## Vysvetlenie Výzvy na predloženie cenovej ponuky

Dotovaná osoba: Tatranská mliekareň, a.s.

Názov zákazky: „Linky a zariadenia na triedenie a balenie syrov“

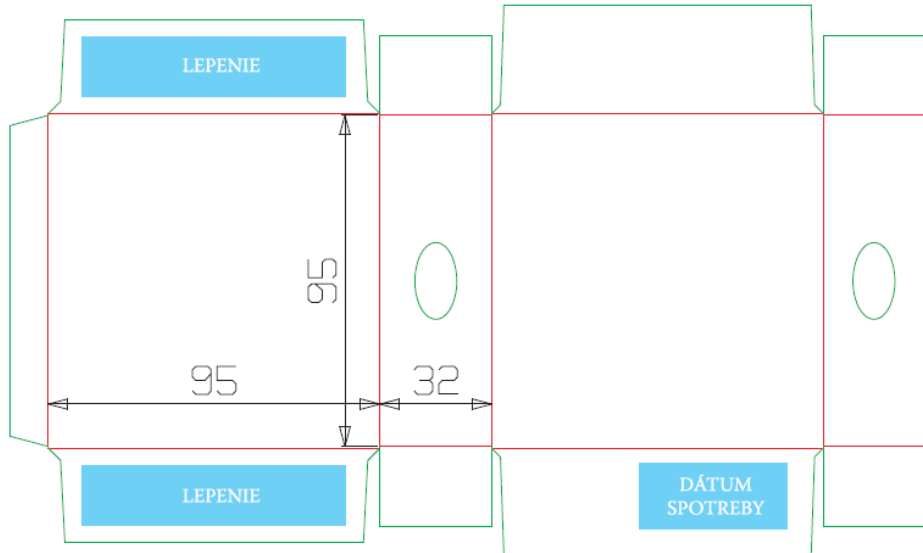
*Pre vypracovanie cenovej ponuky na " Linka na balenie a triedenie syrov typu Camembert ", by sme Vás chceli požiadať o ďalšie informácie:*

- a/ presne definovať výšku syrov,*
- b/ zaslať výkres výsekov pre krabičky,*
- c/ zaslať výkresy výsekov kartónov pre skupinové balenie*

- 
- a) Výška syrov o priemere 87 mm je 18 mm až 20 mm.*  
*Výška syrov o priemere 67 mm je 23mm až 25 mm.*
